N/Réf. : **BXL30042_BXL30004**
699_PUN
Gest. : **MB/ED**
NOVA : **04/PFU/1829311**
Corr: **Sabeha ZEROUALI**
Lejeune Lindsay

BRUXELLES/ETTERBEEK. Tunnel Belliard
(= parc du Cinquantenaire classé comme site, assorti de sa ZP)
PERMIS UNIQUE : rénover les tunnels Belliard et Loi-2 afin
de les rendre conformes à l'Ordonnance Tunnels de la Région,
en termes de sécurité : nouvelles issues de secours,
renouvellement des rames d'accès
Demande de BUP – DPC / BUP – DU 25/10/2022

Avis conforme de la CRMS

Localisation des tunnels par rapport aux bien protégés. Les nouvelles sorties de secours sont notées IS. Images tirées du dossier de demande.

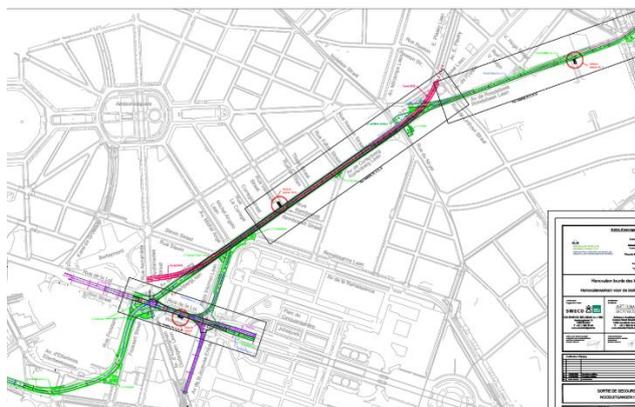
Le complexe de tunnels Belliard / Loi-2 est en partie compris dans le site classé du Cinquantenaire. D'autres parties du complexe sont comprises dans la zone de protection du parc du Cinquantenaire et de la Cité ouvrière Linthout.

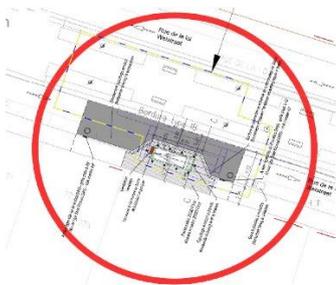
- La réfection des ouvrages et surfaces intérieures des tunnels Belliard et Loi-2 ;
- La réfection de l'étanchéité à hauteur des joints qui sont reprises depuis la surface ;
- La création de trois nouvelles issues de secours depuis la surface : une Rue Véronèse, une à l'angle de la cité ouvrière Linthout et de l'avenue Roodebeek et une dernière Rue de la Loi. Visuellement, elles consisteront en un plaque métallique entourée de potelets pour empêcher le stationnement de véhicules ;
- La rénovation des trémies d'entrée dans la rue Belliard et à l'avenue de la Joyeuse Entrée ;

NB : Les trémies d'entrée et de sortie du tunnel Loi-2, comprises dans le parc du Cinquantenaire, ne sont pas comprises dans le projet ;

Situation projetée. Image extraite du dossier.

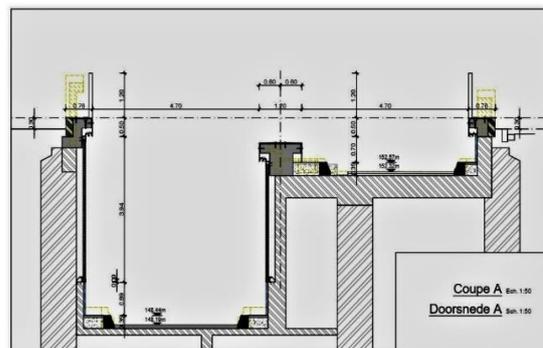
Les modifications visibles concernent le remplacement des murets en granit rose actuel, par des balustrades métalliques, pour une transparence visuelle. S'agissant ici de l'unique trémie avec un aménagement post-moderne en région bruxelloise, la CRMS regrette la disparition des rampes en granit rose, et de l'aménagement en arc convexe au-dessus de l'entrée du tunnel qui sont les éléments clés de cet aménagement. La disparition de la forme en arc est d'autant plus regrettable qu'elle crée un rappel visuel avec la passerelle au-dessus de la Rue Bélliard à proximité de l'angle avec la Rue du Remorqueur.
